## Anhang 3: Zukunftsbild Bahnhof Heerbrugg

### Stellungnahme SBB, Stand 25. November 2024

#### 1. Rückmeldung 19. September 2024 (PU-Süd, PU-Mitte)

Abbildung 1: Ausschnitt MBS

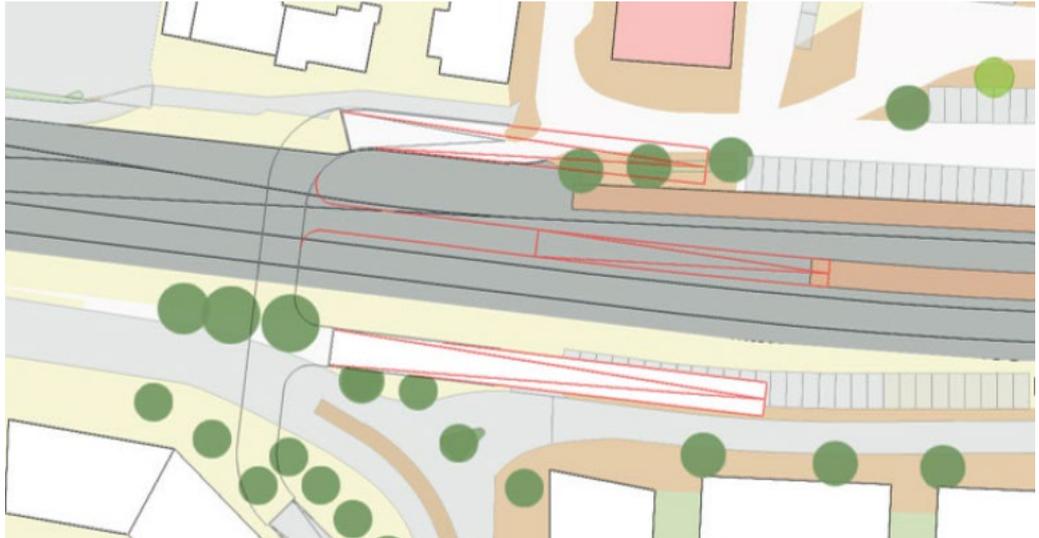
- Die neue Rampe auf Seite Perron 1 bringt ein neues Konfliktfeld für alle VerkehrsteilnehmerInnen: Velofahrer, Autofahrer, Fussgänger und Bahnkunden bewegen sich im Bereich der Kurve. Zudem muss der Zugang zum Perron für die Bahnkunden möglich bleiben. Auch wenn der Bahnzugang nicht direkt tangiert wird, so sind allfällige Auswirkungen auf den Zugang zum Perron 1 zwingend zu berücksichtigen und die SBB miteinzubeziehen. Es sollte eine Entflechtung der VerkehrsteilnehmerInnen angestrebt werden.
- Eine generelle Bewilligungsfähigkeit der Zugangssituation in die Personenunterführung (Konflikt Rampe/ Treppen) und die Auswirkungen auf die Kundenströme der SBB sind zu diskutieren. Es sind Alternativen mit einem nördlicheren Zugang in die Personenunterführung zu prüfen.

Abbildung 2: Ausschnitt MBS

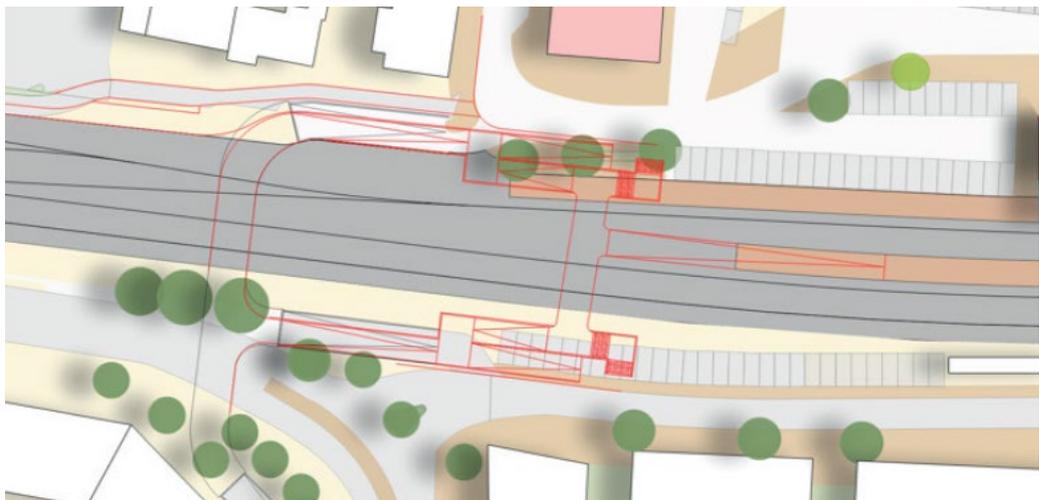
- Die neue Wenderampe auf dem bestehenden Perron 1 kürzt das Perron in der Nutzlänge ein (Auswirkungen wurden oben beschrieben). Zudem wird eine Rampe für Veloverkehr und Fussgänger im Abgang zur Personenunterführung bzw. Velounterführung genutzt. Im Bahnzugang sind Velofahrer und Fussgänger zu trennen, demzufolge die Rampe verbreitert werden müsste (Auswirkungen auf Strasse sind zu prüfen).

Abbildung 3: Ausschnitt MBS

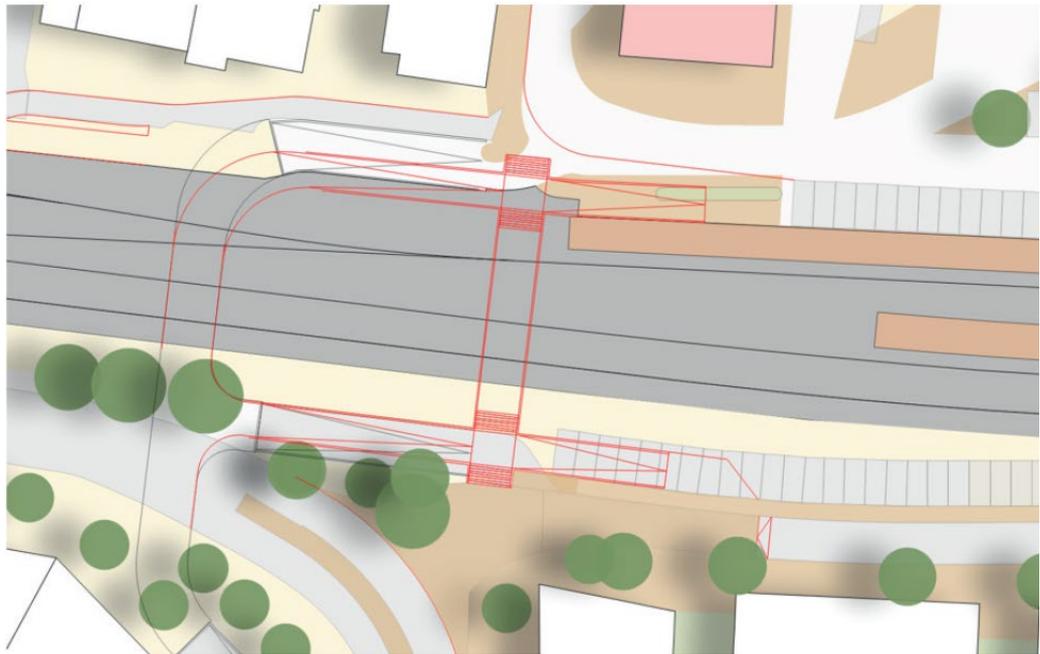
- Die neue Rampe auf Seite Perron 1 bringt ein neues Konfliktfeld für alle VerkehrsteilnehmerInnen: Velofahrer, Autofahrer, Fussgänger und Bahnkunden bewegen sich im Bereich der Kurve. Zudem muss der Zugang zum Perron für die Bahnkunden möglich bleiben. Auch wenn der Bahnzugang nicht direkt tangiert wird, so sind die Auswirkungen auf den Zugang zu Perron 1 zwingend zu berücksichtigen. Es sollte eine Entflechtung der VerkehrsteilnehmerInnen angestrebt werden.
- Eine generelle Bewilligungsfähigkeit der Zugangssituation in die Personenunterführung (Konflikt Rampe/ Treppen) und die Auswirkungen auf die Kundenströme der SBB sind zu diskutieren. Es sind Alternativen mit einem nördlicheren Zugang in die Personenunterführung zu prüfen.
